TNO-rapport**TNO 2022 R11196****Review herstelplan RVS bassin zwembad
Blokweer - Fase 2****Buildings, Infrastructure &
Maritime**Molengraaffsingel 8
2629 JD Delft
Postbus 155
2600 AD Delft

Datum	22 juni 2022
Auteur(s)	Dr.Ir. I.J.J. van Straalen Ing. E.W. Schuring Ir. H. Borsje Ir. H.G. Burggraaf
Exemplaarnummer	
Oplage	
Aantal pagina's	22 (incl. bijlagen)
Aantal bijlagen	
Opdrachtgever	Gemeente Alblasserdam T.a.v. de heer H. Schnitker Postbus 2 2950 AA Alblasserdam
Projectnaam	Zwembad Blokweer
Projectnummer	060.52832

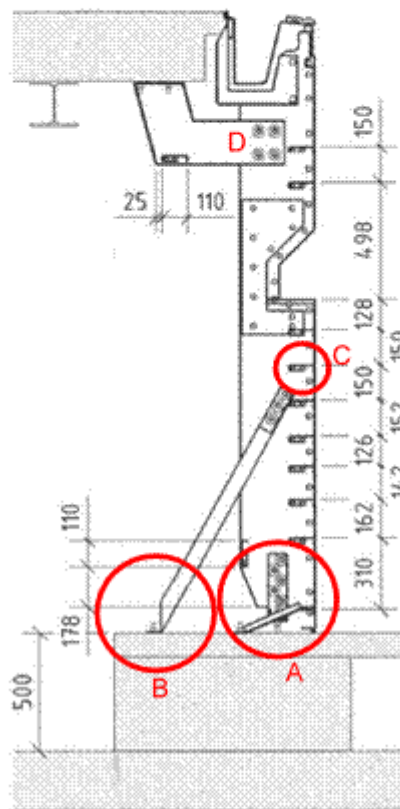
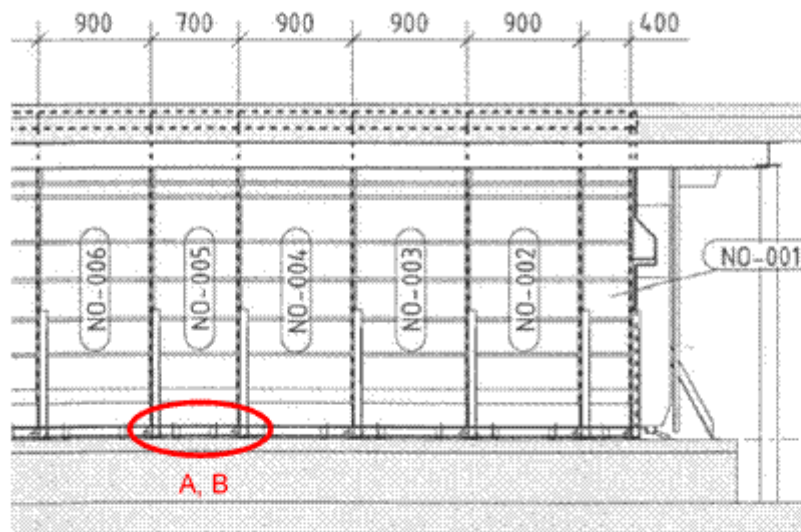
Ondanks dat we tijdens ons bezoek vooralsnog geen aanwijzingen vinden (zichtbare scheurpatronen) dat er sprake is van bezwijken van de betonnen vloer, geeft de door Iv-Consult gemaakte berekening wel aan dat de constructie, met de door jullie aangehouden modellering, niet voldoet aan de gestelde eisen. Het is gewenst om een nadere analyse uit te voeren om na te gaan of in deze situatie de constructieve veiligheid daadwerkelijk in het geding is. Daarvoor heb je op 30 maart aanvullende berekeningen aan TNO voorgelegd. Na ontvangst van de onderliggende en reeds opgevraagde tekeningen zullen wij hier nog een terugkoppeling op geven.

SECTION X - X
SCALE 1:25

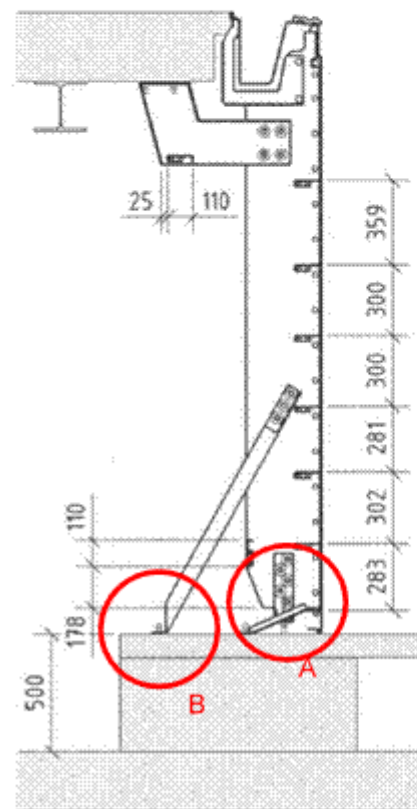
RVS soorten 1.4016 en 1.4762 zijn niet gevoelig voor Cl-Spanningscorrosie. Wel zijn deze materialen gevoelig voor pitting en spleetcorrosie. Aanbevolen wordt de condities van de 1.4016 en 1.4762 onderdelen te bepalen aan de hand van een metallografisch onderzoek. Bijvoorbeeld door 3 tot 5 segmenten met verschillende gradaties in aantasting rond de in onderstaande figuur aangegeven locaties A en C uit te nemen zonder constructieve effecten. Voor de locaties A dan wel weer direct vervangen. Nader destructief onderzoek van RVS 1.4301/1.4307 (AISI304) verbindingmaterialen is aan te bevelen, daar Cl-Spanningscorrosie scheuren niet met niet-destructief onderzoek met voldoende betrouwbaarheid is vast te stellen. Dit kan ook van belang zijn voor een eventueel monitoringsprogramma. Zie ook ad (C). Controleer overigens ook op risico voor galvanische corrosie.

- Hoewel 1.4016 en 1.4762 formeel niet toegestaan zijn volgens de Regeling Bouwbesluit, zijn de redenen waarop uitsluiting gebaseerd is (onverwachte catastrofaal falen door scheurvorming die niet te bepalen is) niet van toepassing op de ferritische RVS typen. Monitoren, net als bij de toegestane austenitische 6Mo RVS soorten, is een geschikte aanpak.

- 1.4301/1.4307 zijn niet toegestaan in deze condities. Overweeg de bevestigingsmiddelen die van 1.4301/1.4307 zijn gemaakt, door een geschikte materiaal te vervangen.
